REPÚBLICA DE COLOMBIA
SUPERINTENDENCIA DE INDUSTRIA Y COMERCIO

RESOLUCIÓN No:56301

Por la cual se resuelve un recurso de reposición

Rad. PCT/11-041289

Figura 4, documento D2

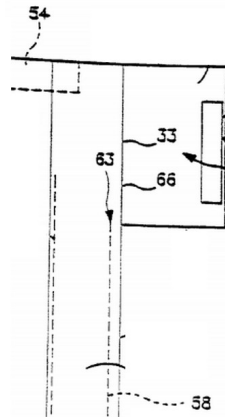
“se extiende a lo largo de una segunda trayectoria”, no está especificando claramente la cantidad ni la ubicación exacta del miembro elástico, por lo que al divulgar el documento D2 miembros elásticos en el área de la cintura (54, 56) y en la entrepierna (58), así:

está enseñando un primer miembro elástico (54), un segundo miembro elástico (58), que se extiende a lo largo de la segunda trayectoria, en donde la primera longitud de producto es diferente a la segunda longitud de producto, con lo que se evidencia que tal y como fueron redactadas las características reivindicadas ya fueron anticipadas por D2. En cuanto a la materia contenida en la reivindicación 17, es importante resaltar que lo sustentado por la recurrente en cuanto a que el documento D1 no refiere un panel elastomérico, el cual pueda variar en ancho y tensión según el género, no es una característica que se encuentre reivindicada, ni tampoco puede dar altura inventiva a la invención por cuanto es un efecto del artículo elastomérico.
